2018-08-10 sutarties Nr. 22-1536
PAPILDOMAS SUSITARIMAS

2019 m. gegužės 6 d. Nr. 2/ 22-1137
Vilnius

1. Šalys 2018 m. rugpjūčio 10 d. sudarė sutartį Nr. 22-1536 (toliau – Sutartis) dėl Moigių I-ojo namo, Vasario 16-osios g. 23 Panevėžyje, kapitalinio remonto pritaikant muziejinei veiklai darbų (toliau – Darbai), o 2018 m. gruodžio 7 d. pasirašė papildomą šios sutarties susitarimą Nr. 1/22-2175, kuriuo patvirtino sutarties vertę – 312 998,00 Eur (*trys šimtai dvylika tūkstančių devyni šimtai devyniasdešimt aštuoni eurų 00 ct*) su PVM.

DĖL NENUMATYTŲ DARBŲ MOIGIŲ I-AJAME NAME

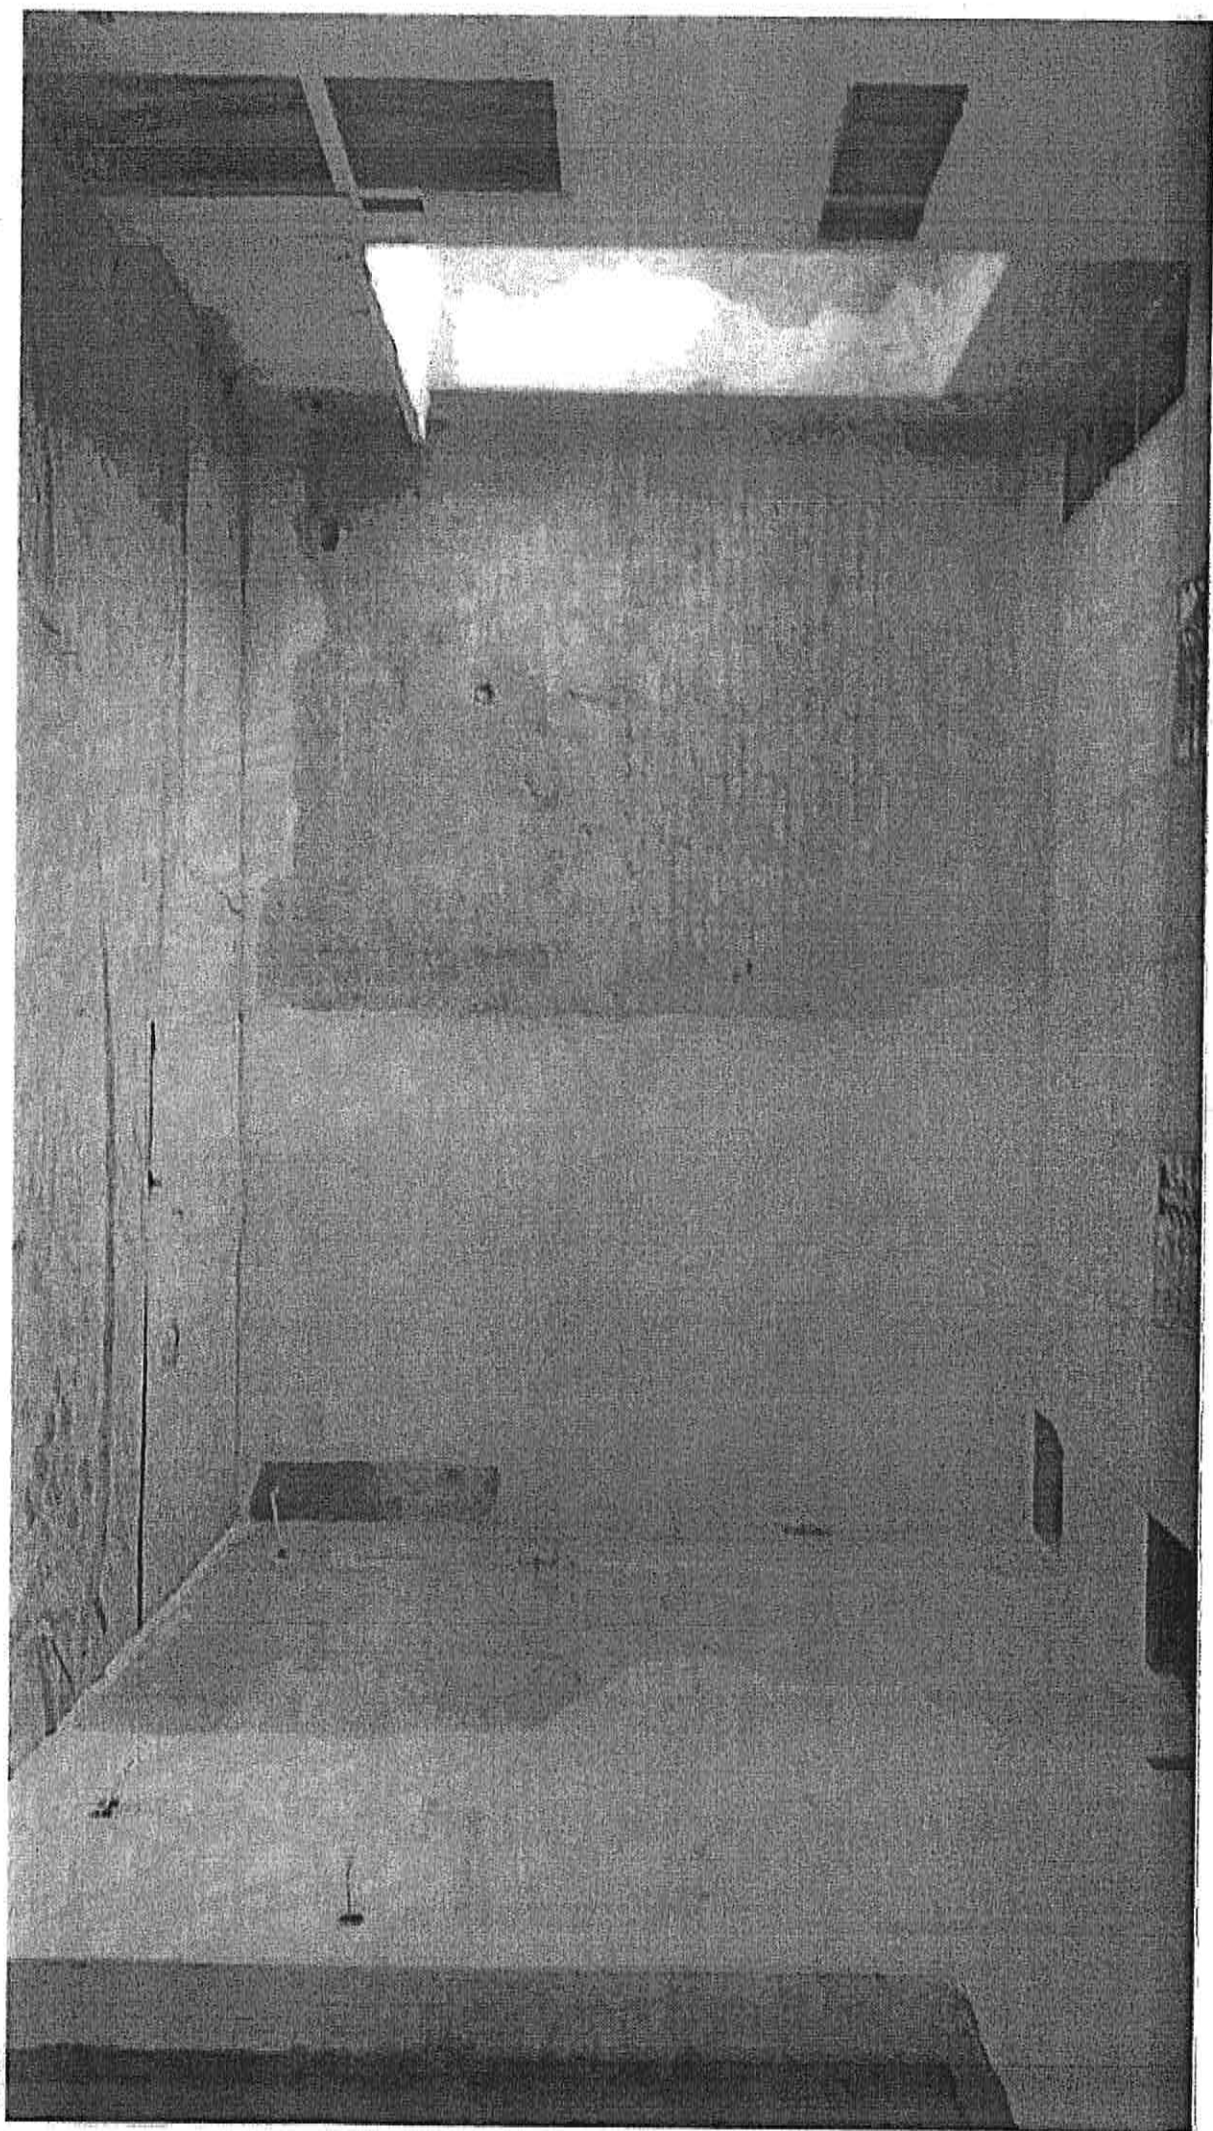
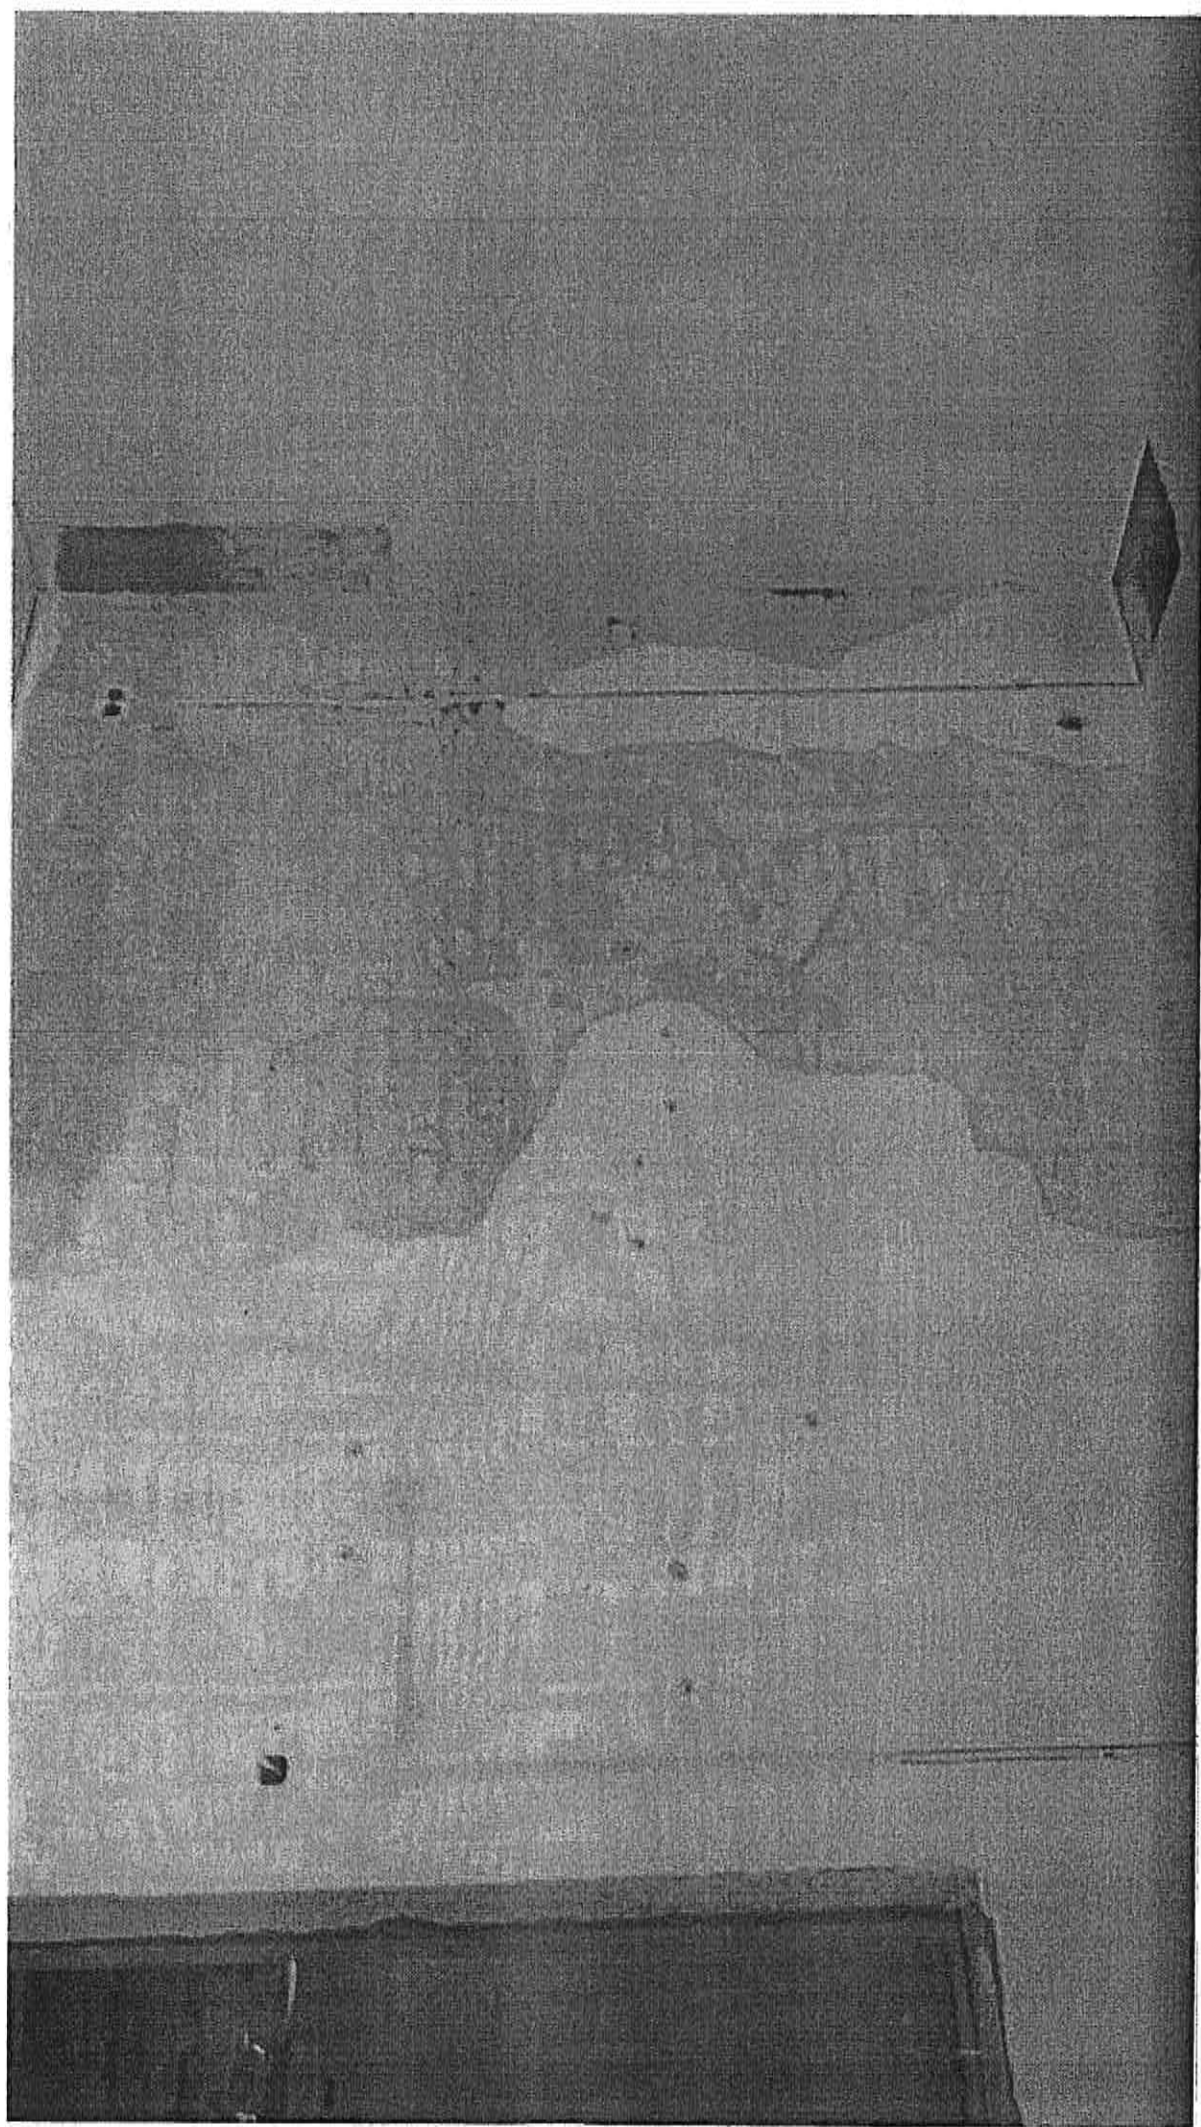
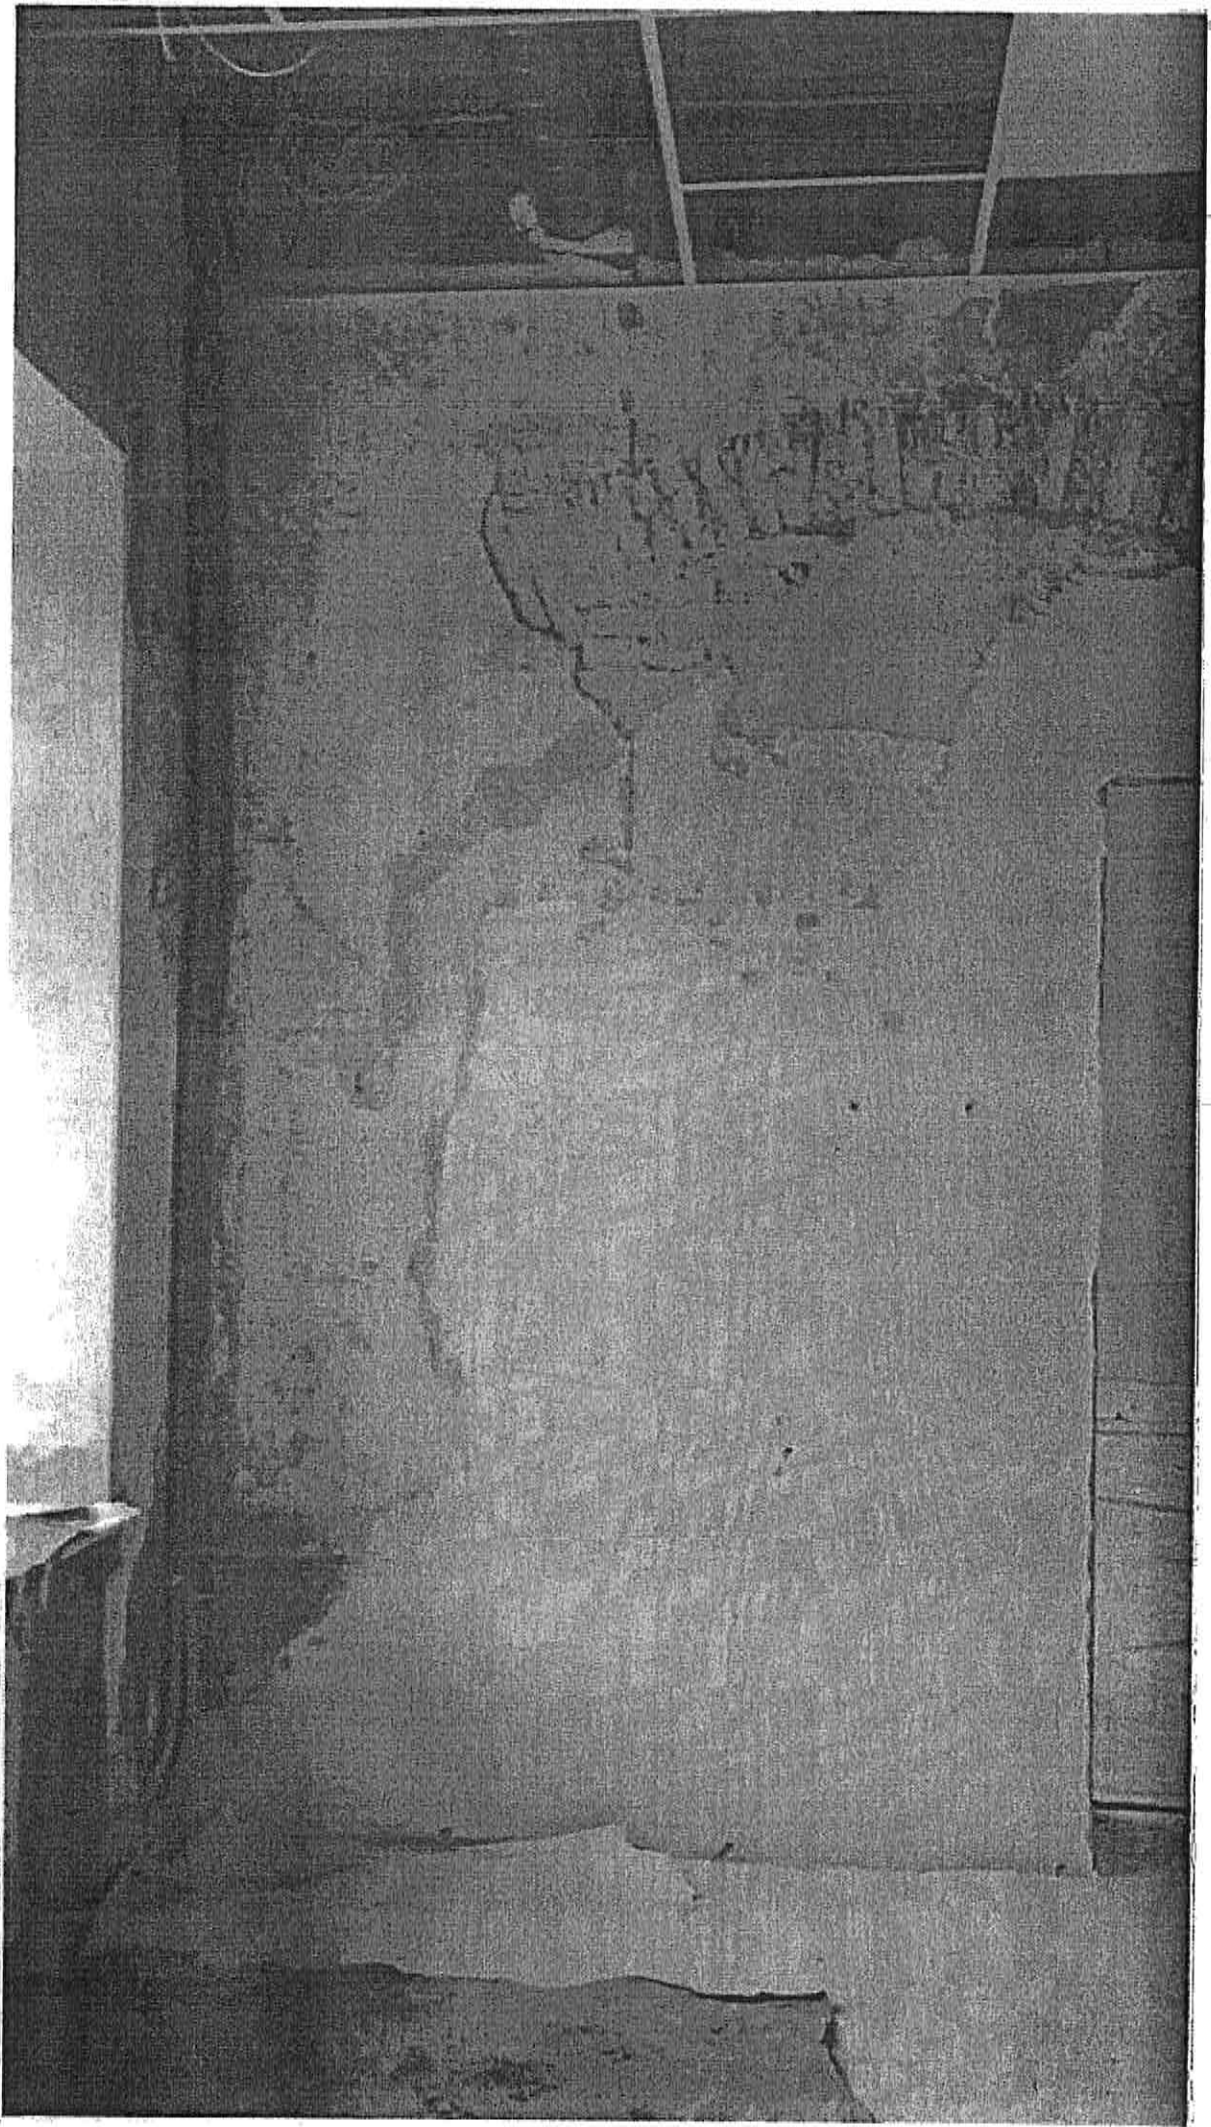
Patalpoje Nr. 108 I a. prieš apdailos darbus demontavus nuo sienų ekspozicines konstrukcijas, atsidengė sienų paviršiai su daliniais fragmentiniais tinko apdailos sluoksniais. Techniniame projekte šios patalpos sienų apdailoje numatytas senų dažų nuėmimas, geras glaistymas ir geras emulsinis dažymas.

Norint atlikti šios patalpos projektinę apdailą, reikalinga atkurti tinko fragmentus, kurie negalėjo būti įvertinti pirkimo metu, nes buvo uždengti veikiančio muziejaus ekspozicijos įrenginiais.

Vykdamy projektinius sprendinius pastate įrengiama vėdinimo rekuperacinė sistema. Šios sistemos vertikalūs ortakiai montuojami laiptinės – koridoriaus patalpoje per visus tris aukštus. Projekto sprendiniuose jų uždengimas nėra numatytas.

Mūsų nuomone, šiuos ortakius rekomenduotume uždengti, aptaisant juos gipso kartono plokštėmis ir jas nudažant. Siūlome šio sprendinio kainą.
